Oggetto **(ID 2361)** Verifica di assoggettabilità ex D. lgs 152/2006, art. 19 e LR 10/2010, art. 48. Progetto di realizzazione di pozzo per la ricerca geotermica a bassa entalpia da impiegare per la climatizzazione del Nuovo Santa Chiara a Cisanello nel Comune di Pisa. Proponente: Azienda Ospedaliera Universitaria Pisana. Trasmissione contributo tecnico istruttorio.

Oggetto: [ID 2361] Verifica di assoggettabilità ex D.Lgs. 152/2006, art. 19 e L.R. 10/2010, art. 48.
Progetto di realizzazione di pozzo per la ricerca di risorsa geotermica a bassa entalpia da
impiegare per la climatizzazione del Nuovo Santa Chiara a Cisanello nel Comune di Pisa.

Oggetto: [ID 2361] Verifica di assoggettabilità ex D.Lgs. 152/2006, art. 19 e L.R. 10/2010, art. 48. Progetto di realizzazione di pozzo per la ricerca geotermica e bassa entalpia da impiegare per la climatizzazione del Nuovo Santa Chiara a Cisanello nel Comune di Pisa. Proponente Azienda Ospedaliera Universitaria Pisana. Avvio del procedimento e richiesta di contributi tecnici istruttori.

Campo pozzi San Biagio

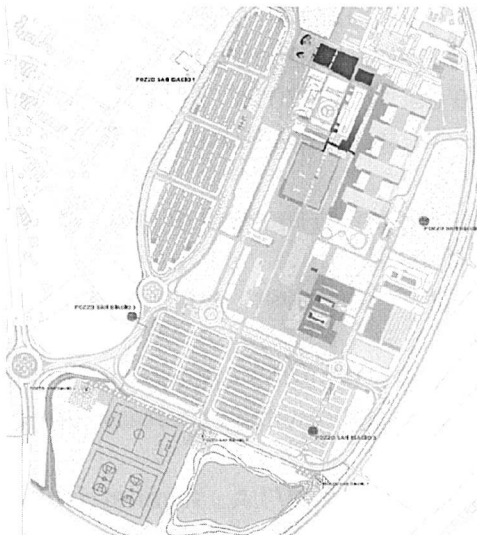
L'area cerchiata in nero evidenzia i pozzi che sono stati dismessi, mentre l'area in verde individua la zona dove sono stati realizzati i nuovi pozzi.

In figura sono indicati in pozzi San Biagio 5, 6 e 7 di nuova realizzazione

Si evidenzia che la riduzione del perimetro delle zone di rispetto è stata resa possibile grazie al fatto che è stato garantito al contempo la tutela qualitativa e quantitativa della risorsa idrica captata a scopo idropotabile; pertanto, in fase di progettazione del pozzo geotermico è fondamentale garantire la totale assenza di interferenze con il campo pozzi esistente.
